Service Bulletin SB20000004 – Panel replacement Hilight / Sostituzione pannello Hilight

In this Service Bulletin will be described the procedure of replacement of glass panel about Hilight models / In questo Service Bulletin sarà descritta la procedura di sostituzione del pannello vetro delle cappe modello Hilight.

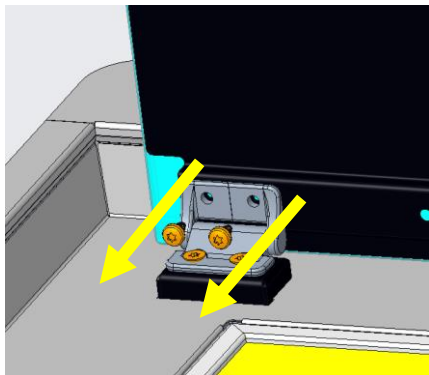
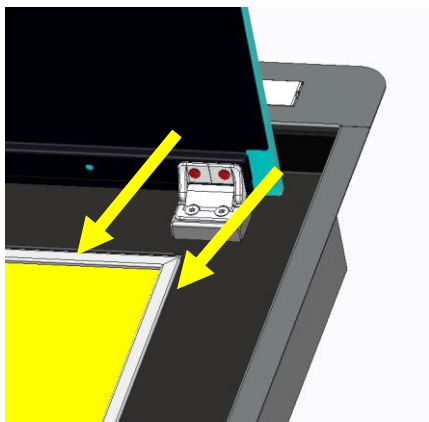
Service operation: remove the screws that fix the hinge to the glass panel (4 right and 4 left) / Operazioni service: rimuovere le viti che fissano la cerniera al pannello vetro (4 a destra e 4 a sinistra).

Attention: hold the panel when removing the screws so as not to drop it / Attenzione: tenere il pannello quando si rimuovono le viti per non farlo cadere

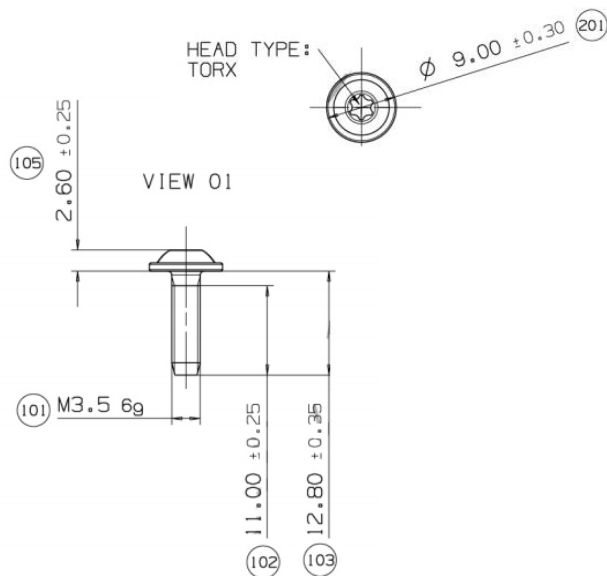
Service operation: replace the panel and fix it with new screws
VIT0167843 (use spare parts inside KIT0170938) / Operazioni service:
sostituire il pannello e fissarlo con le nuovi viti VIT0167843 (utilizzare i
ricambi presenti all'interno del codice KIT0170938).

Inside KIT0170938 there are new 8 screws VIT0167843 and new glass panel PAN0162284A /
All'interno del KIT0170938 ci sono nuove 8 viti VIT0167843 ed il nuovo pannello vetro PAN0162284A
